소방기본법시행령일부개정령안

## 소방기본법 시행령 일부개정령안

■ 소방기본법 시행령 [별표 2의5] <신설 2018. 8. 7.>

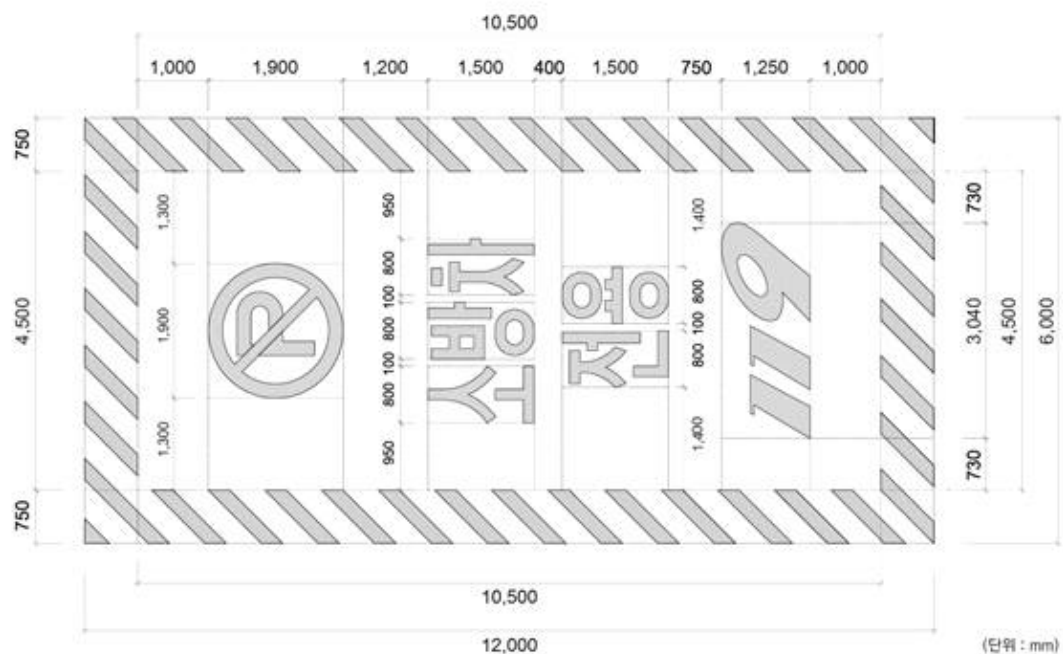
별표 2의5 비고 제1호 중 “표시한다.”를 “표시할 것”으로 하고, 같은 비고 제2호 중 “도료”를 “도료(塗料)”로, “표시한다.”를 “표시하고, 운전자에게 그 위치를 알릴 수 있도록 반사성 도료로 도색할 것”으로 한다.

1. 전용구역 노면표지의 외곽선은 빗금무늬로 표시하되, 빗금은 두께를 30센티미터로 하여 50센티미터 간격으로 표시할 것
2. 전용구역 노면표지 도료(塗料)의 색채는 황색을 기본으로 하되, 문자(P, 소방차 전용)는 백색으로 표시하고, 운전자에게 그 위치를 알릴 수 있도록 반사성 도료로 도색할 것
